**Avis de la mission régionale d'autorité environnementale  
sur le projet de création d'un parc photovoltaïque au sol « Soleil  
Rouge » - commune de Montauban (Tarn-et-Garonne)  
Avis sur l'étude d'impact actualisée**

N°Saisine : 2023-11 860  
N°MRAe 2023APO74  
Avis émis le 06 juin 2023

Figure 3 : Plan de masse du projet modifié – orthophoto IGN- extrait de l'étude d'impact

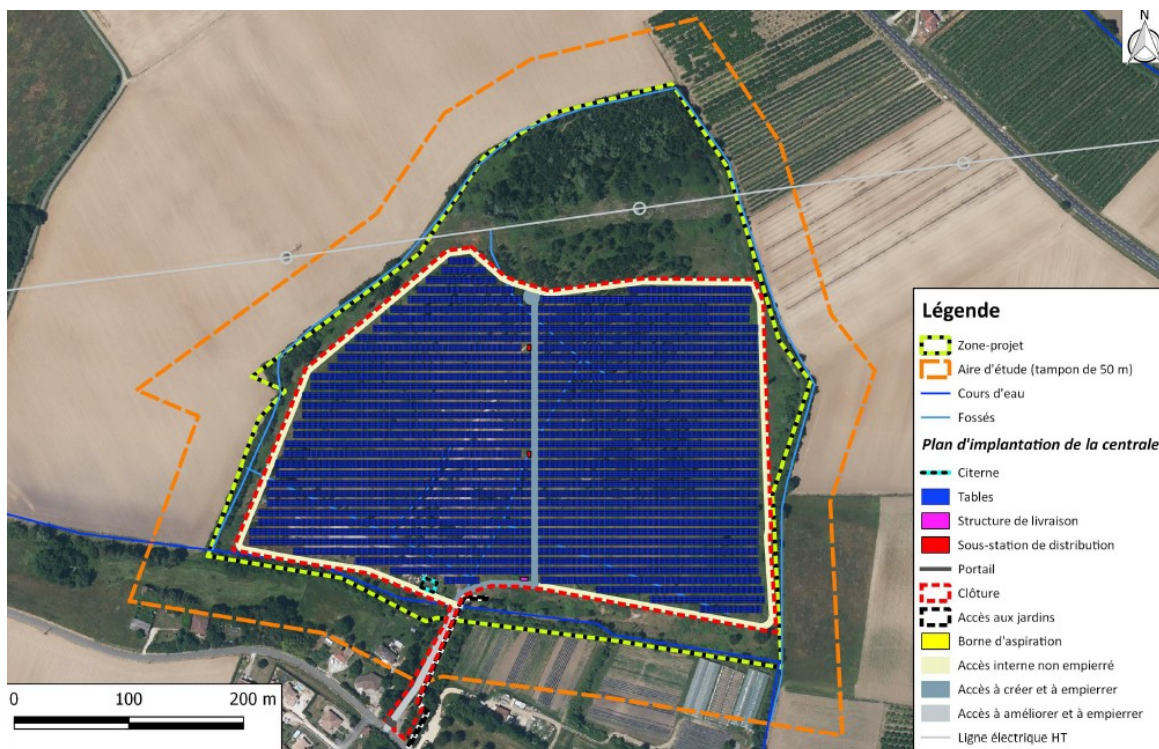
- Suppression du tas de gravats (déchets inertes s'étalant sur 5 000 m<sup>2</sup> de 2 à 4 mètres de hauteur) et ajout de structures photovoltaïques en lieu et place de ces gravats ;
- réduction de la distance inter-rang à 2,5 m entre les structures photovoltaïques;
- ajout d'une piste interne ;
- modification et réduction des postes de transformation (ex sous-stations de distribution) et réduction de la surface du poste de livraison (passage de 200 m<sup>2</sup> de surface plancher à 51 m<sup>2</sup>) ;
- relocalisation de la citerne incendie.

Les deux plans de masse ci-dessous permettent de mieux appréhender les évolutions intervenues :
